ÚZEMNÍ PLÁN MĚSTA BRNA

Textová část Odůvodnění

Kapitola 18 Rozhodnutí o námitkách (včetně odůvodnění)

Svazek Nb12 *(bez osobních údajů)*

**Výřez z grafické části Návrhu Územního plánu města Brna s vyznačením území,
u kterého je požadována změna**

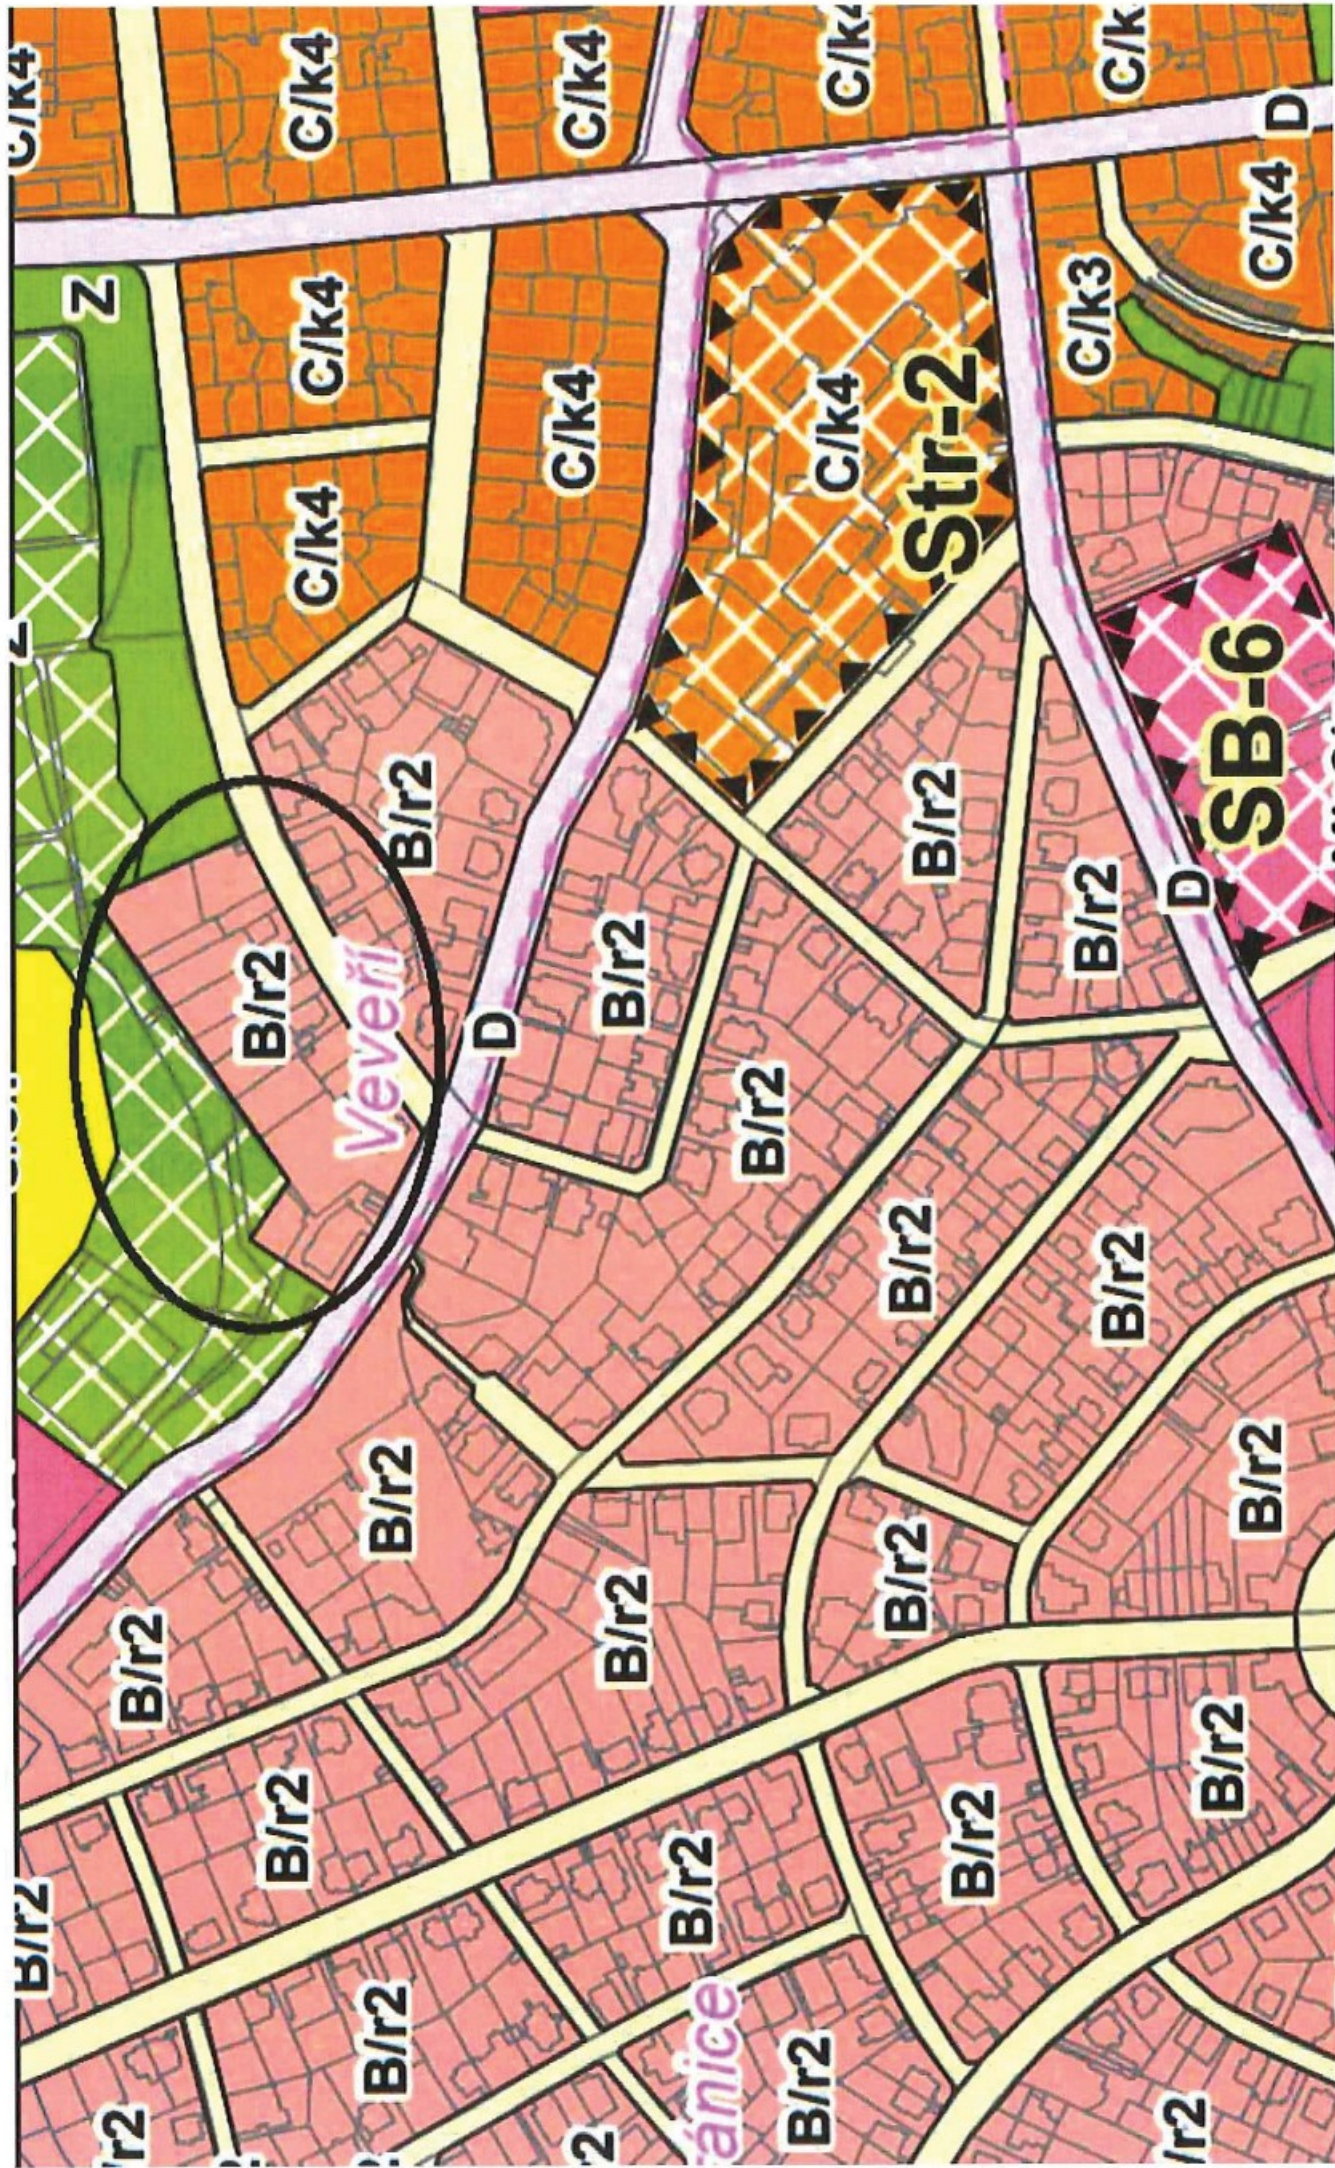
C/k4

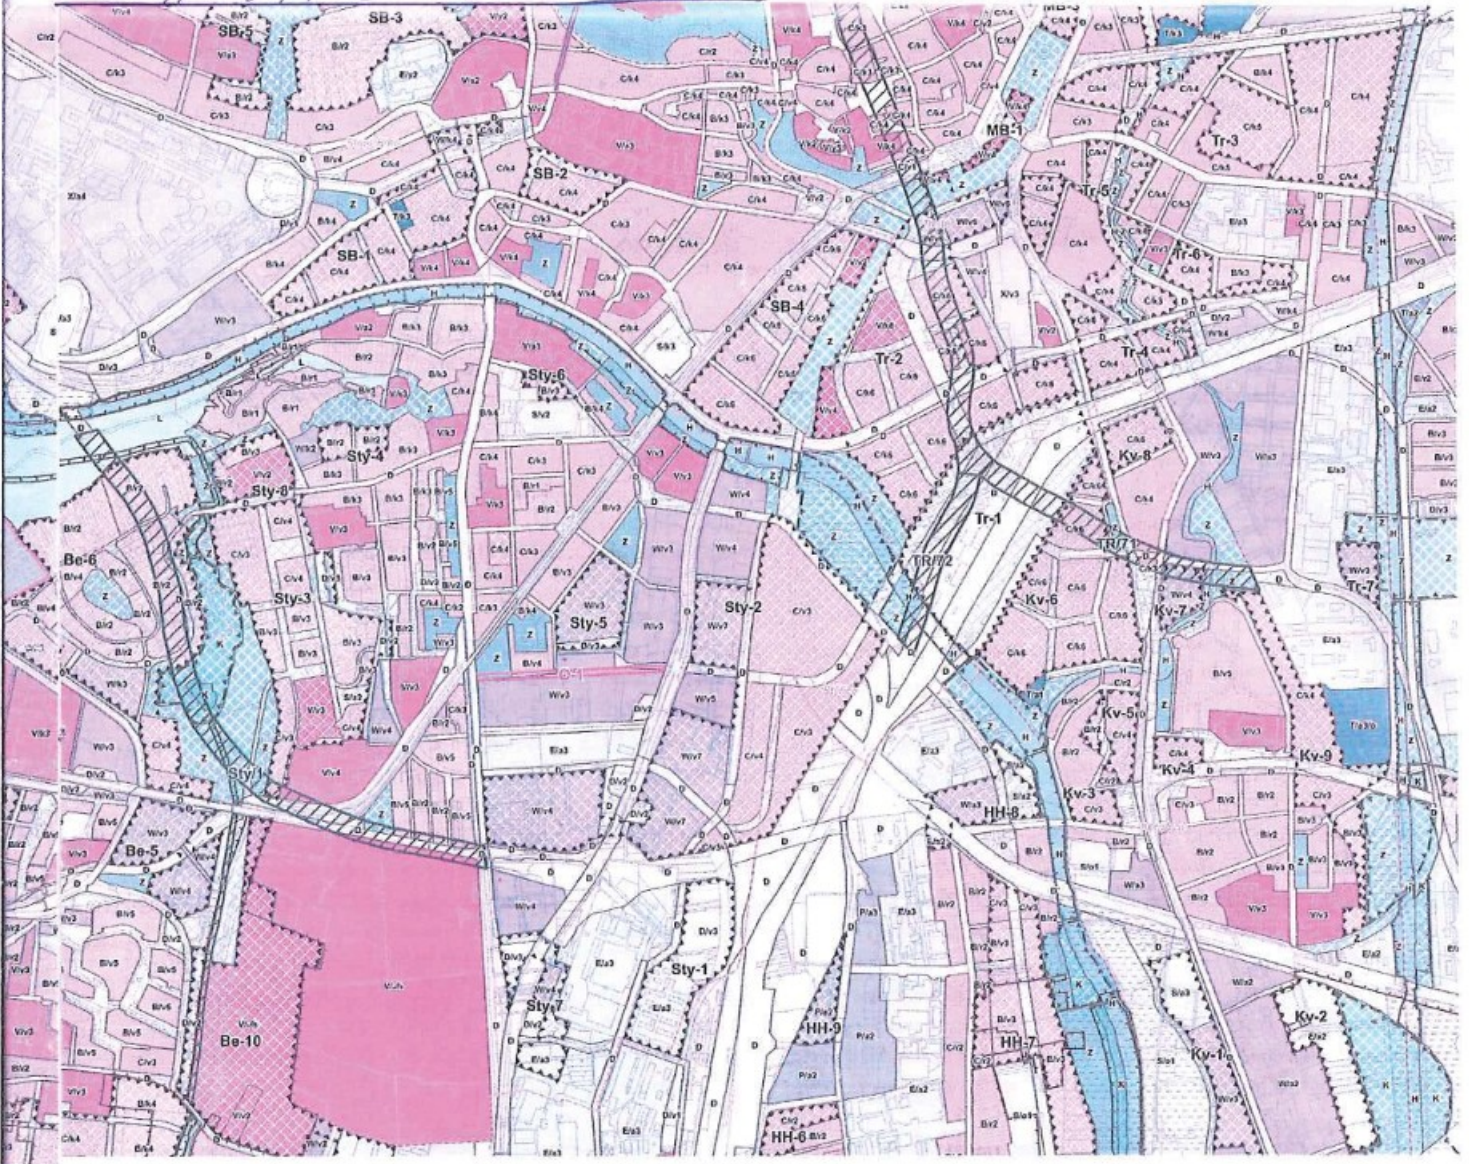
Nesouhlasíme se změnou kategorie uvedených pozemků p.č. [REDACTED] k.ú. Komárov a staveb, jež jsou jejich součástí na veřejné prostranství a požadujeme ponechání pozemkových ploch a kú. Trnitá v plochách s využitím CK4-6 smíšené objekty kompaktní.

Námítka číslo 1 (zákres)

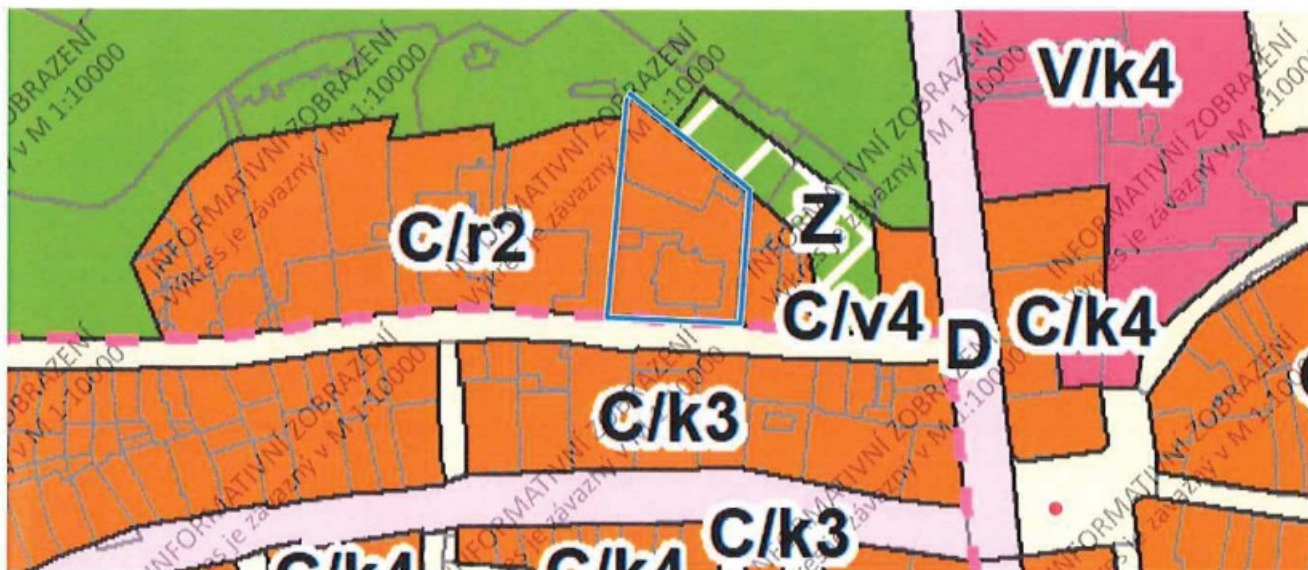
- 1) Stávající objekt na parcele č. 642 je výšky cca 16 m. Navrhovaný výškový koeficient návrhu nového Územního plánu by tedy byl v rozporu se stávajícím stavem území. Stávající objekty na sousedních parcelách jsou také vyššího výškového uspořádání a pro tyto území návrh územního plánu uvádí plochy C/v4. Mnou navrhovaná změna koeficientu bude tedy pouze respektovat současný stav a charakter okolní zástavby.
- 2) Stávající struktura zástavby na těchto a okolních parcelách je charakterem spíše volná, jelikož se jedná o solitérní rezidenční zástavbu, která je doplňována plochami zeleně mezi budovami. Výškově a typologicky jsou zde objekty na této straně komunikace rozdílné, což také nejvíce odpovídá volné zástavbě.

Námítka číslo 1 (zákres)

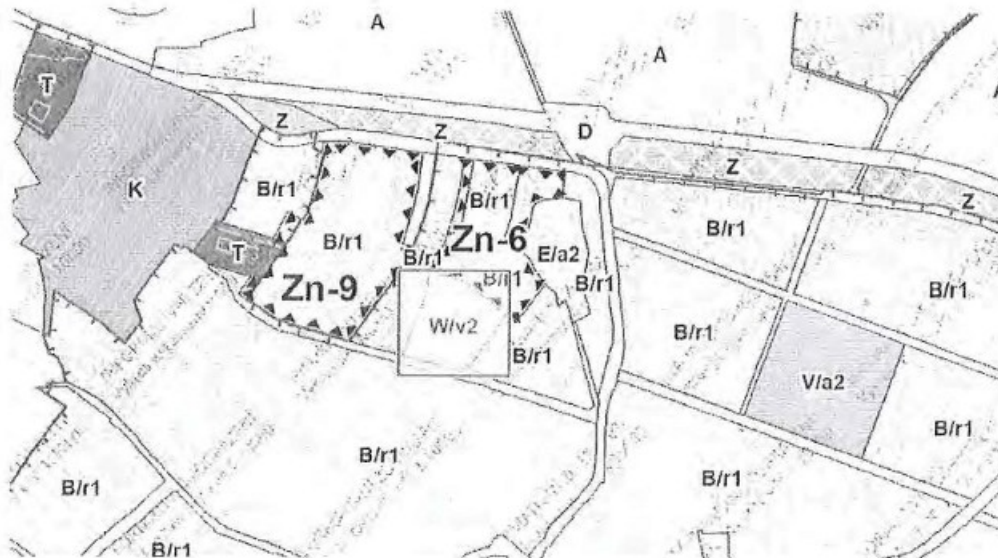
Jsem majitel pozemků a žádám je změnit na plochu smíšenou obytnou.
